**De:** Michèle Revolon <revolon.family@orange.fr>  
**Envoyé:** lundi 20 janvier 2025 14:01  
**À:** Enquete Publique  
**Objet:** RE: Modification simplifiée du PLU

Prenant connaissance des éléments disponibles sur le site <https://www.revel-belledonne.com/urbanisme>, concernant la modification simplifiée du PLU, j'attire votre attention sur plusieurs éléments relevés notamment sur l'OAP de l'Enclose et qui me concernent directement.

cadastre.data.gouv.fr

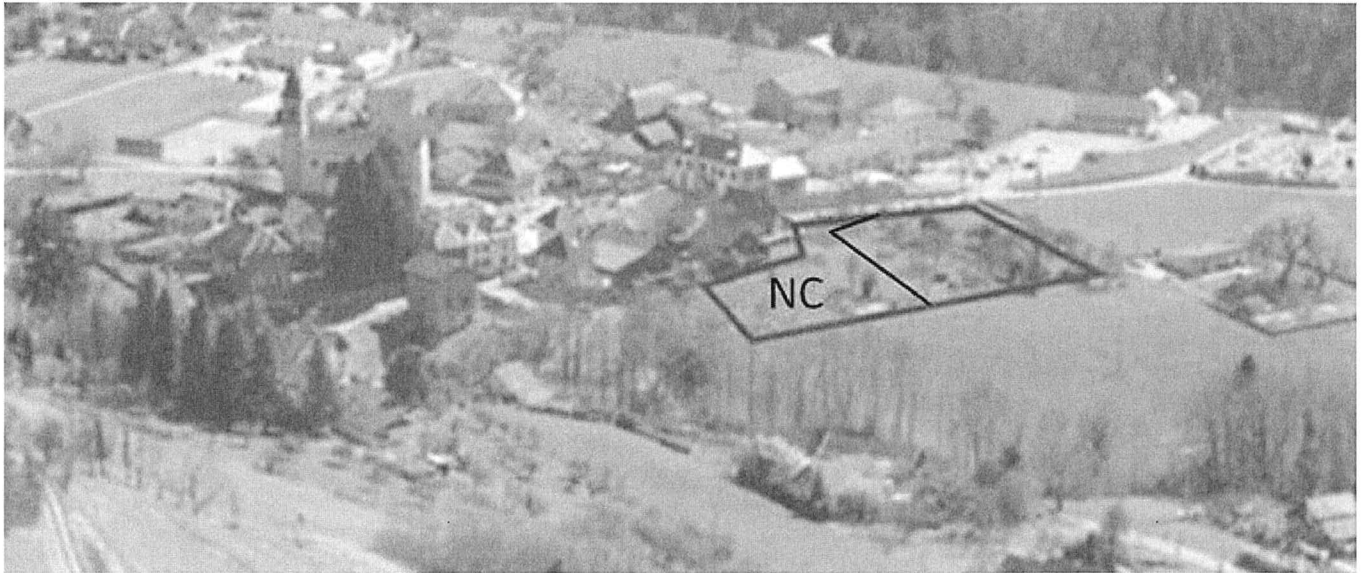
En effet **la parcelle AB1226 n'existe plus** (Cf. acte notarial du 29/04/2019 / Maître Ferrieux notaire à Vizille et mise à jour cadastral qui en a suivi).

Vous trouverez d'ailleurs ci-dessous le plan disponible sur le site <https://cadastre.data.gouv.fr/> (extrait ce jour)

## Accès vu depuis la zone de projet

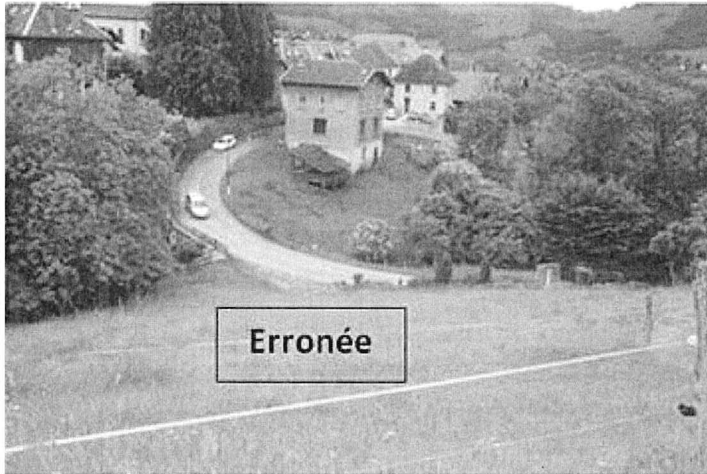
- OAP « La Bourgeat », la photo présentant « l'accès depuis la zone de projet » est erronée, en effet le cliché a été pris depuis le chemin des Contamines (parcelle AB 245 et non depuis la parcelle AB59)...
